监理通知单

工程名称：海南联生/联瑞分布式光伏发电项目

编号：HNLS/LR-JS-TZD-06

主题：关于 2023.7.23~7.27 对各地区部分电站安全检查情况

四、王盛奎：临高县调楼镇抱才村北路四巷62号，（联生）天合605W组件38块。

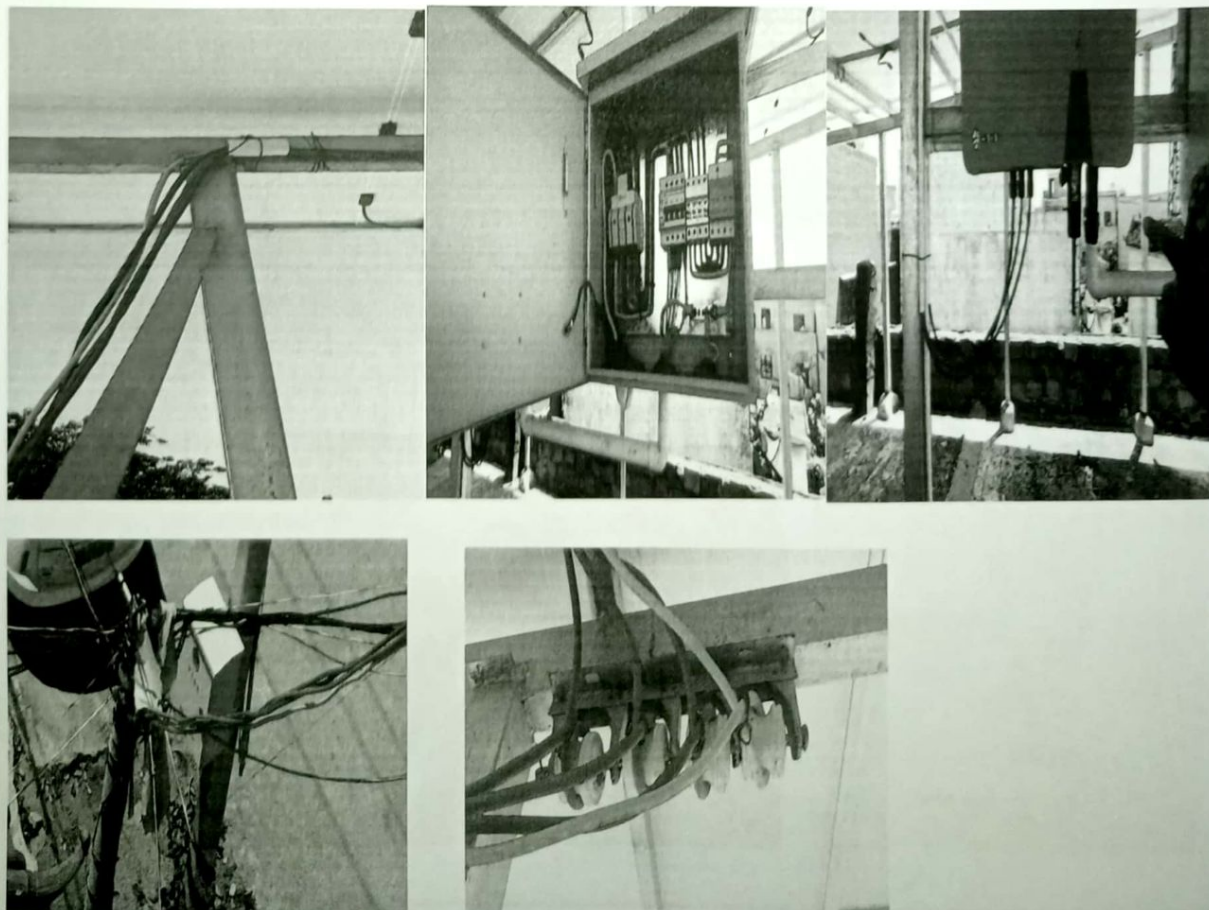
- 1、出线电缆未穿管，直接与支架棱角接触，存在安全隐患。
- 2、出线电缆未挂牌，1*4光伏线未见编码管。
- 3、电缆支架未与支架焊接，用自攻丝比符合要求。
- 4、输出电缆在水泥杆上缠绕多圈（会产生涡流）需整改。

六、王吉强：临高县波莲镇美山村支架基础施工。

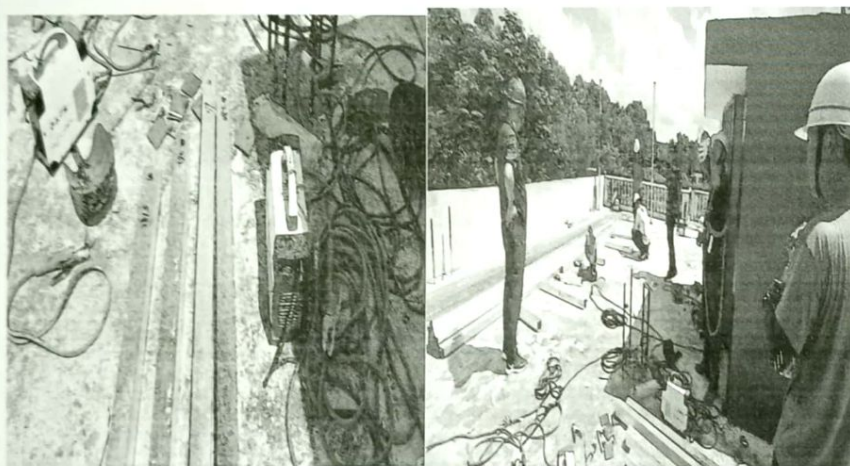
- 1、电焊机未接地，用电线混圈在一起，不符合要求。
- 2、施工人员佩戴的安全帽不合格（非标）。

七、卞维锐：东方市小岭村：（联生）550W 尚德组件 45 块。

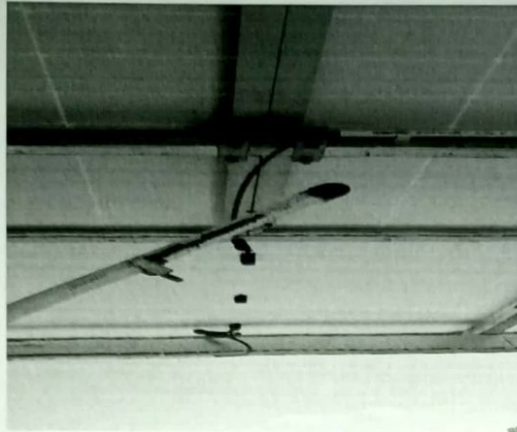
- 1、组件接地线未与支架连接。
- 2、接地扁铁生锈。
- 3、组件压扣压偏。
- 4、组件光伏线在组件卡扣处，未固定（存在安全隐患）。
